**Avis délibéré en date du 16 janvier 2020
de la Mission régionale d'autorité environnementale (MRAe) d'Île-de-France
sur la réalisation d'un doublet géothermique à l'aquifère du Dogger
à Vélizy/Villacoublay (78)**

SYNTHÈSE DE L'AVIS

Illustration 7 : Situation des raccordements - Source EI p 201

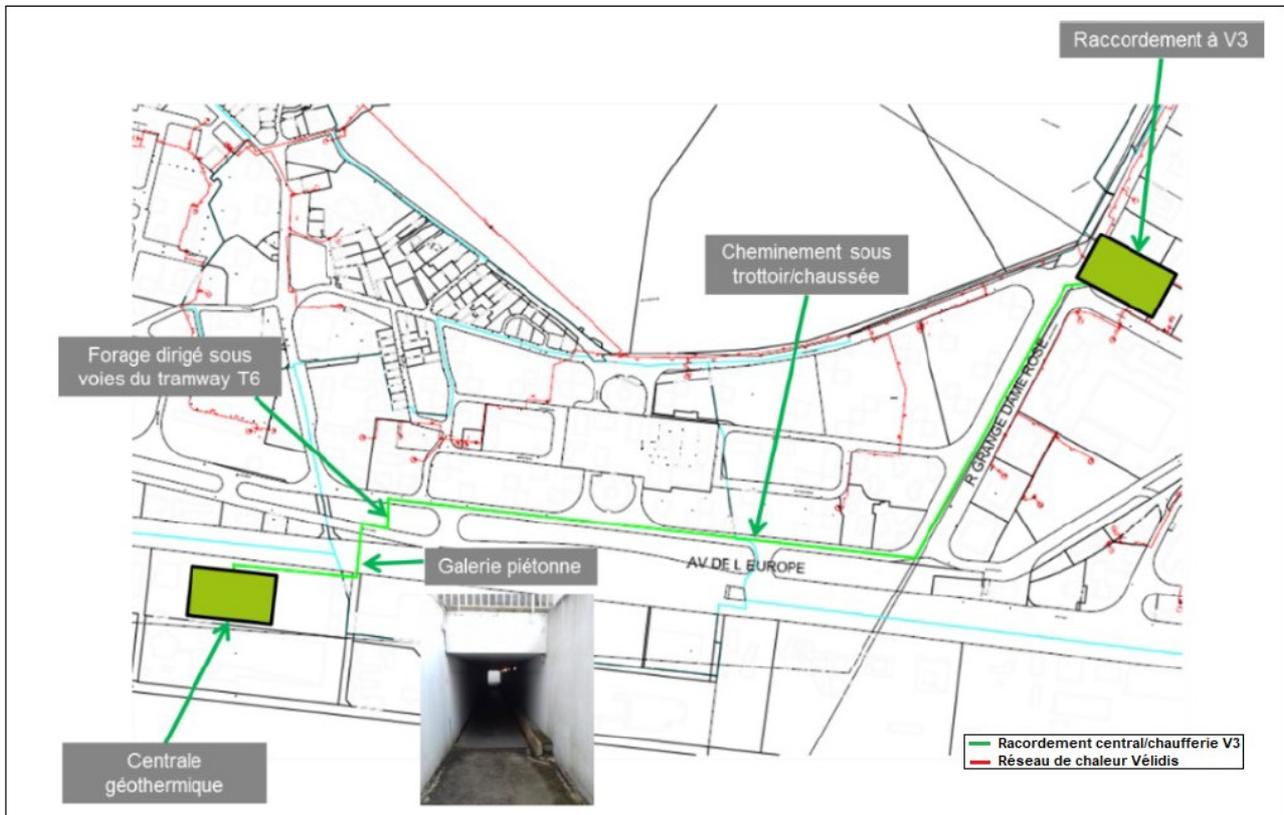
Le raccordement de la nouvelle centrale géothermique construite sur le site retenu se fera sur la chaufferie V3 comme présenté sur l'illustration 7. Le tronçon de raccordement envisagé représente un linéaire de 1.6 km environ. L'intégration paysagère du tronçon de raccordement n'induirait aucun impact visuel, car il sera enterré.

La MRAe recommande de préciser l'analyse de l'impact des travaux des ouvrages de raccordement, s'agissant notamment du "fonçage" sous la voie du tramway T6 et du passage sous l'A86.
